BULLETIN DE SERVICE

N° 101-30

PLANEURS SN CENTRAIR
101 tous types "Pégase"

OBJET : VERIFICATION ETAT FERRURE DE FIXATION HARNAIS SUR SIEGE

Ferrure fixation harnais

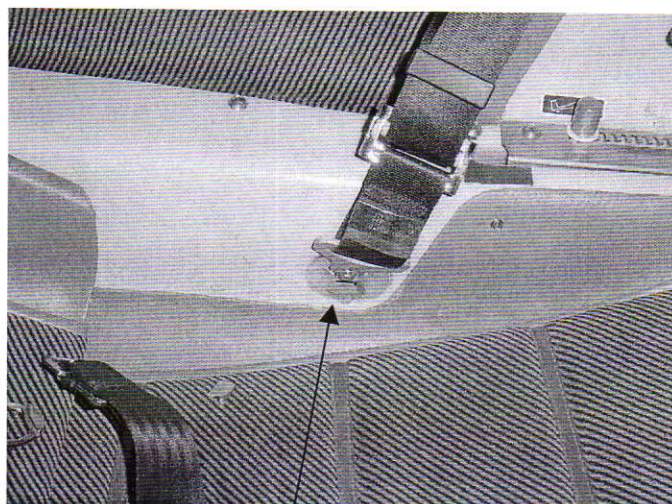
Lors de l'installation du pilote dans le cockpit, par manque d'attention, cette ferrure peut être contrainte vers le bas en cas d'appui par exemple du parachute si le harnais n'est pas maintenu en position relevée. Une telle mise en charge peut entraîner des déformations et des criques sur cette ferrure, problème qui nous a été rapporté sur un planeur.

Toutefois, par ce bulletin de service, SN CENTRAIR demande aux propriétaires de planeur "Pégase" de vérifier l'état de ces ferrures et leur libre débattement pour s'assurer qu'un défaut éventuel n'ait pas été oublié lors des contrôles réguliers.

En cas de constat de déformation ou crique, une réparation est impérative.
